PROJETO DE LEI Nº 3.921/2022

Parecer Técnico nº: 2022_093_PT_CGRR_ER
Processo nº: 59053.006692/2022-41
Proponente: Prefeitura Municipal de Ponte Nova - MG

Assunto: Análise de viabilidade do Plano de Trabalho conforme Art. 5º da Portaria MDR nº 3033/2020.

O intenso volume de água na região trouxe imenso prejuízos para os moradores locais

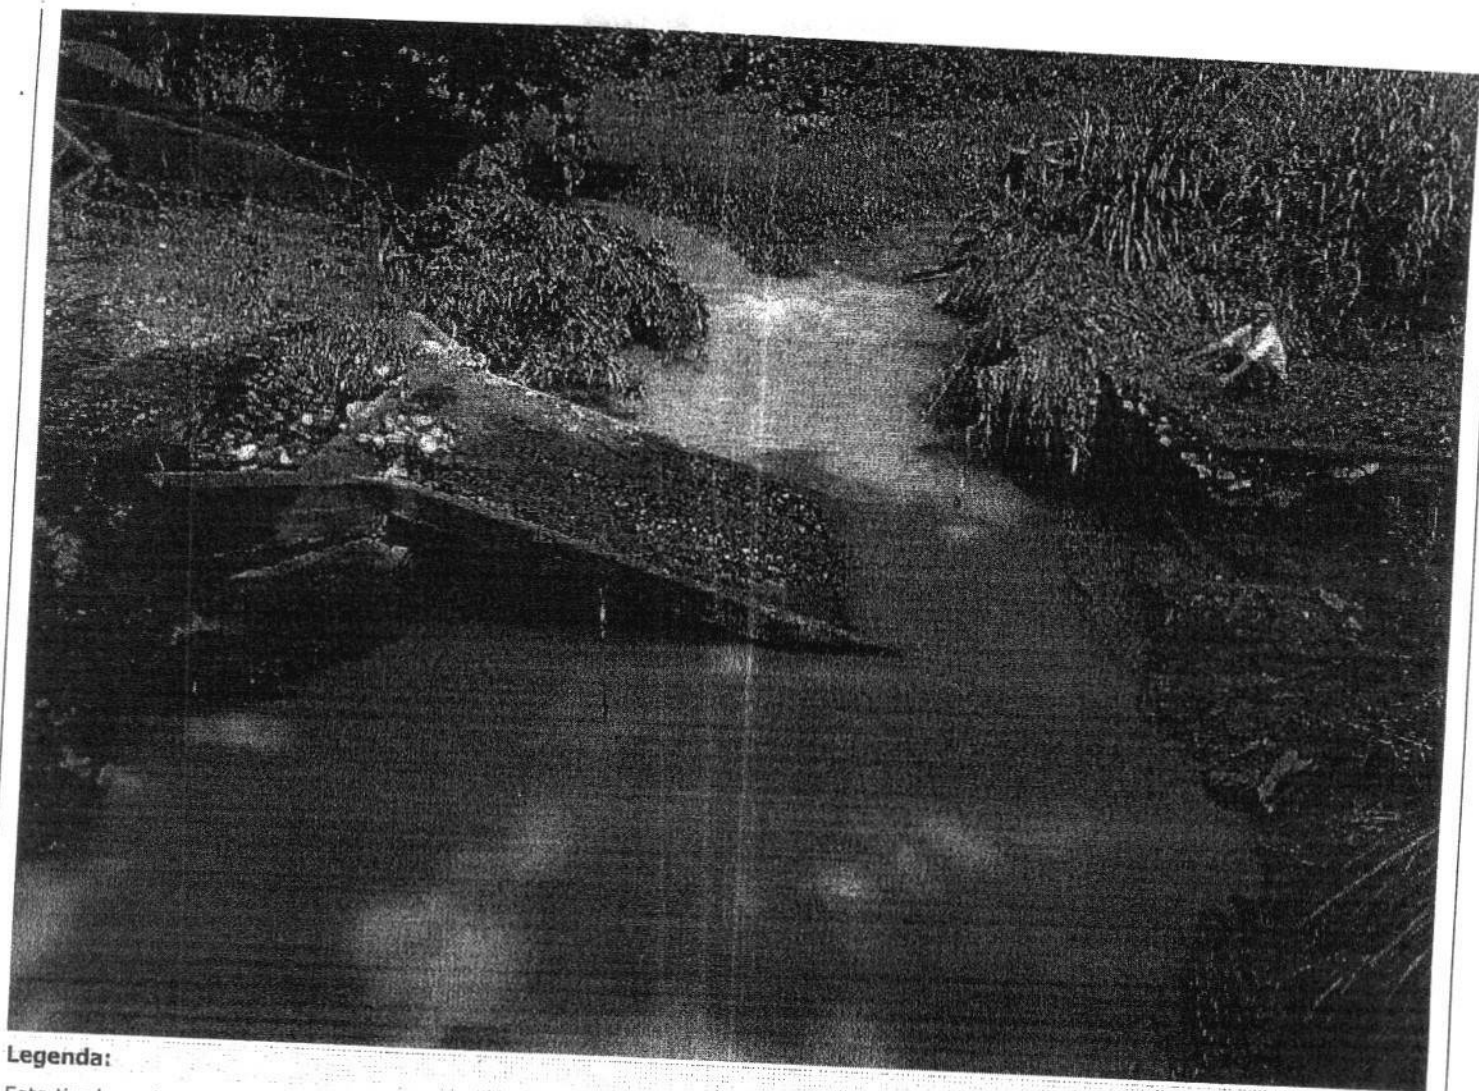
7. A imagem do Google Earth, de 28 de setembro de 2020, mostra que a ponte apresentava funcionalidade e o Relatório de Diagnóstico mostra a mesma danificada, sendo assim, se enquadra na funcional programática de reconstrução;

12. Recomendamos a aprovação das metas 9 e 20 a aprovação parcial da meta 10 no valor total de R\$ 603.765,75.

Meta 9: Execução de muro de contenção na Rua
João Mairinque

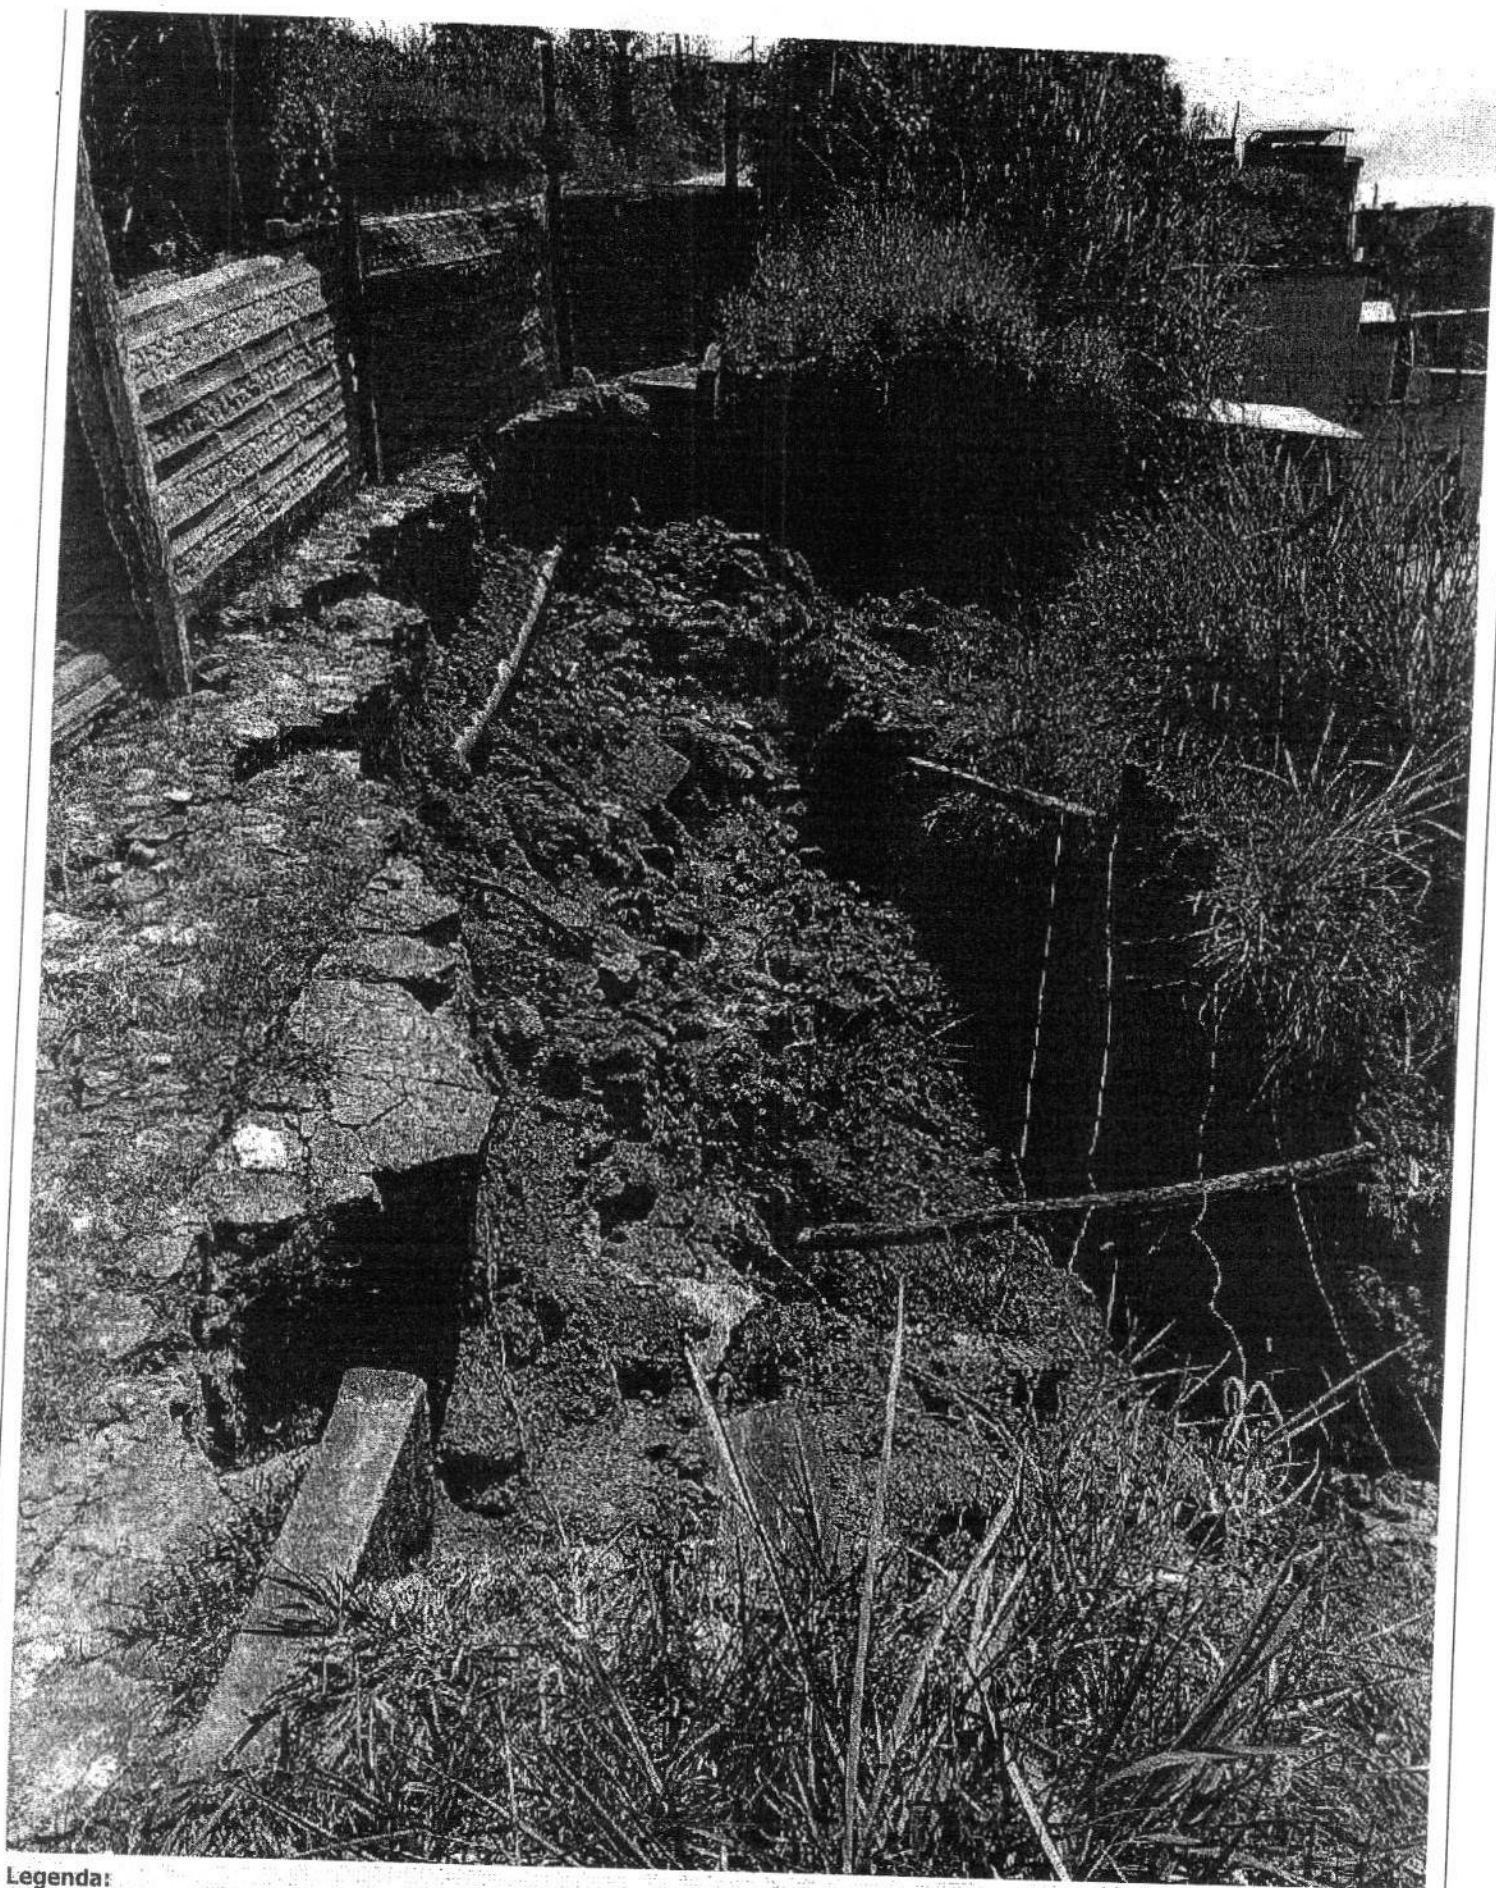
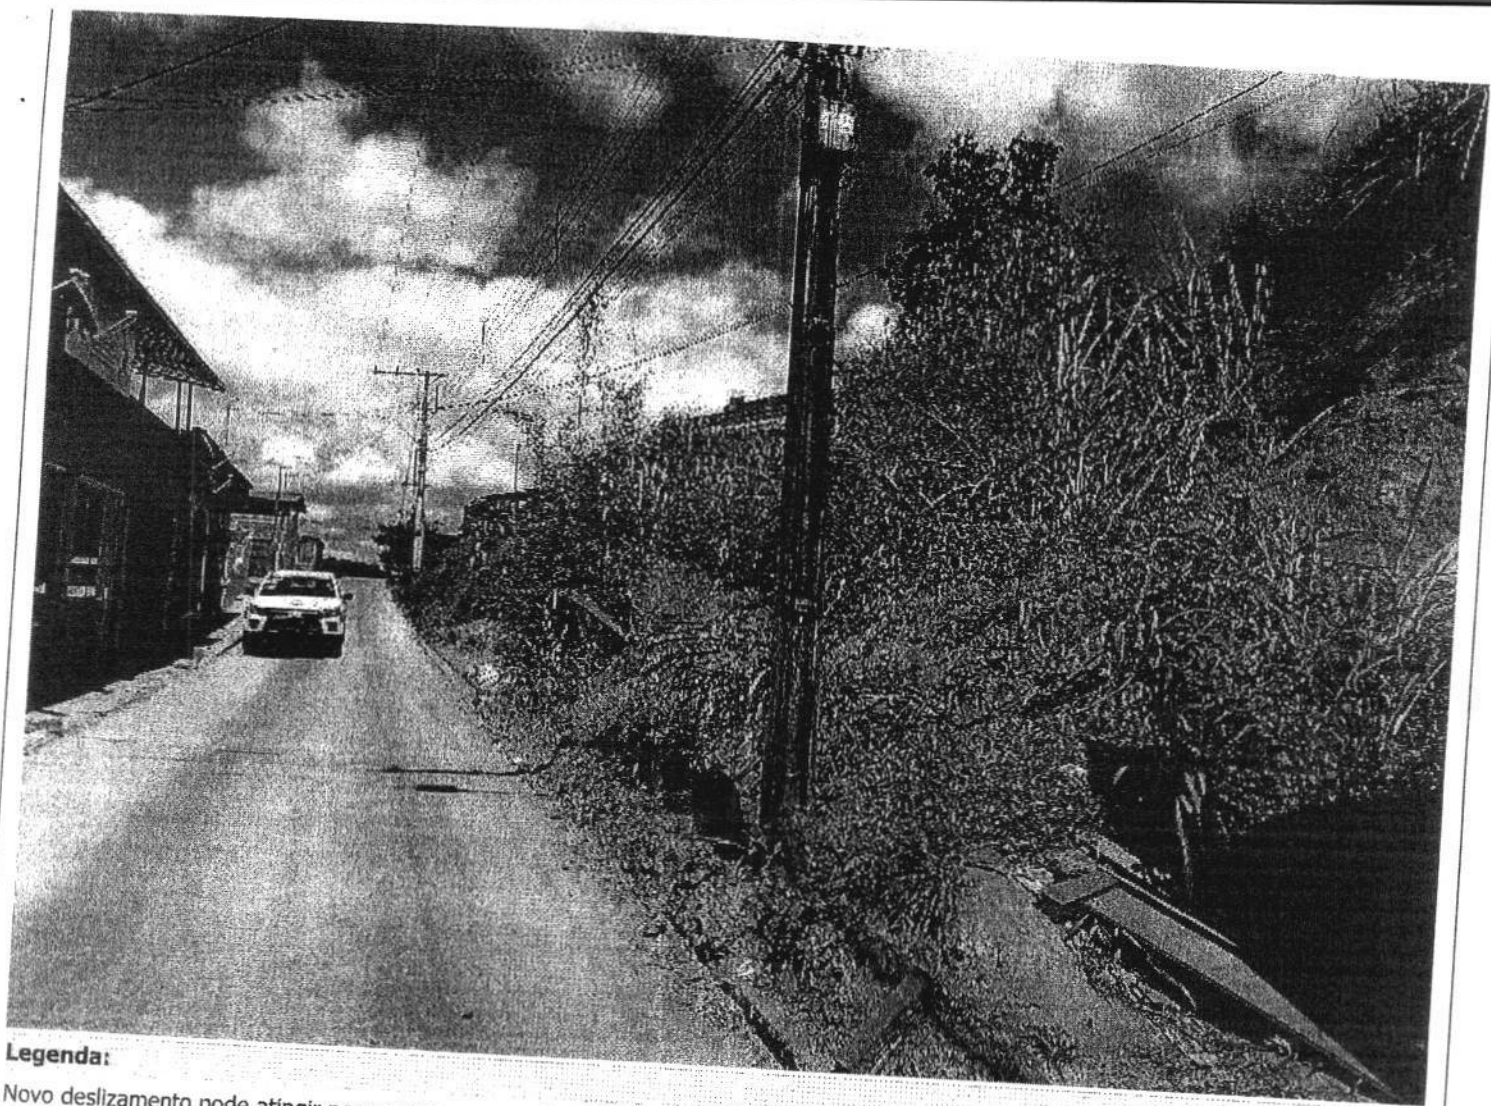
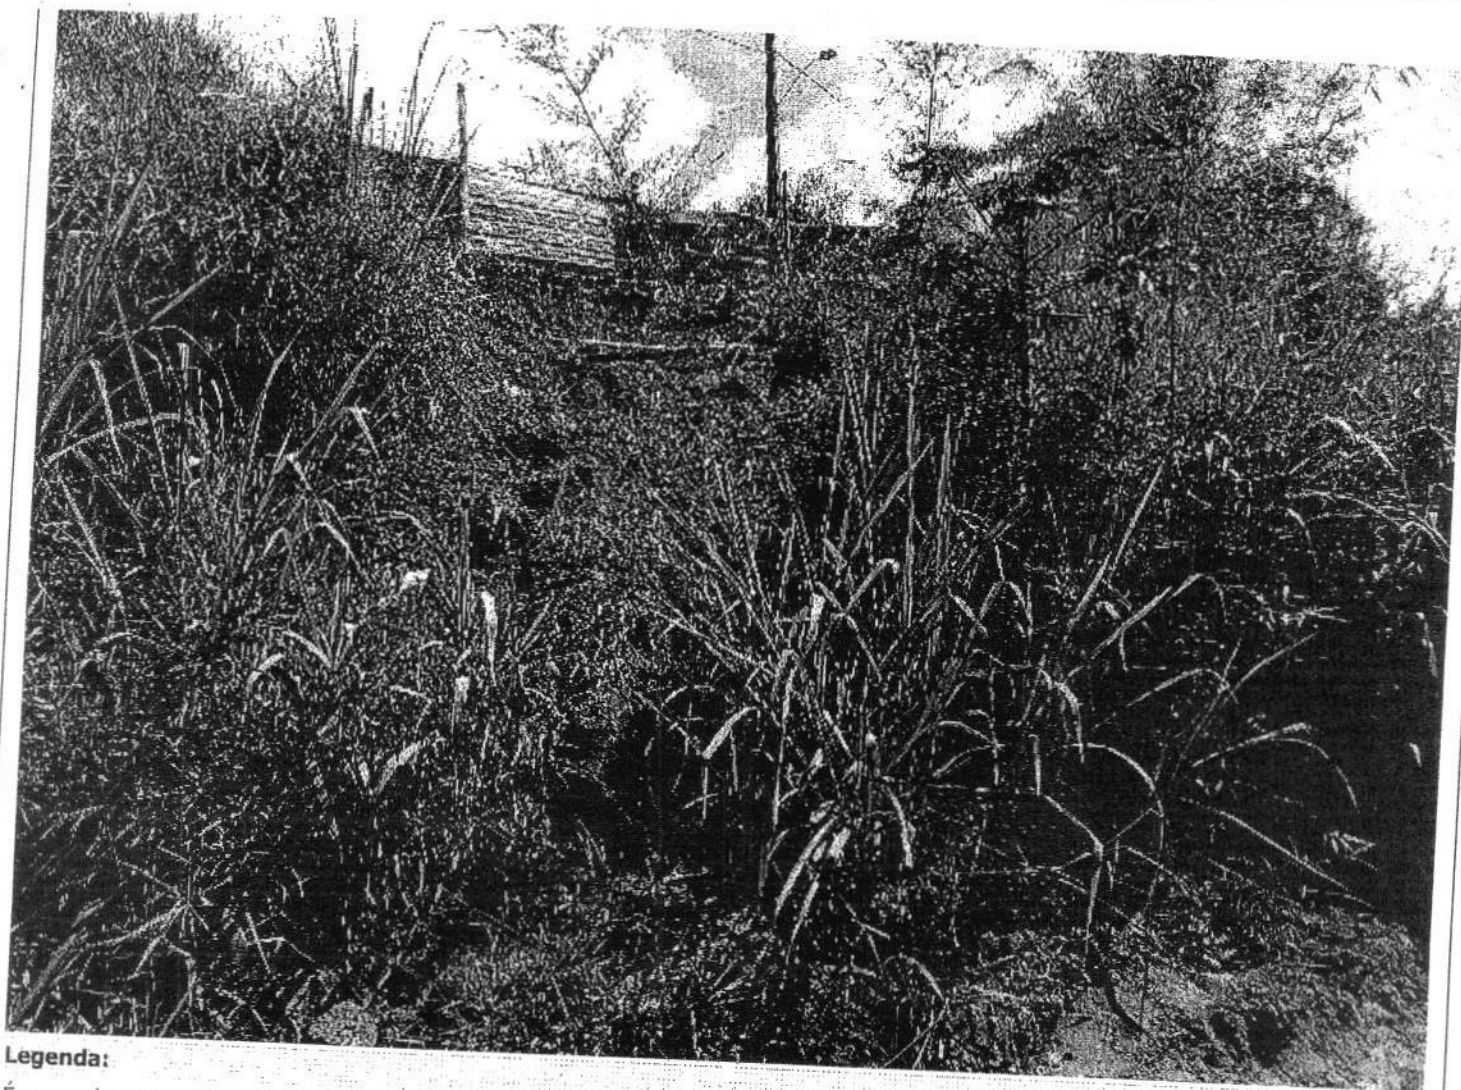
6. A Rua acima teve parte destruída e está parcialmente interditada.
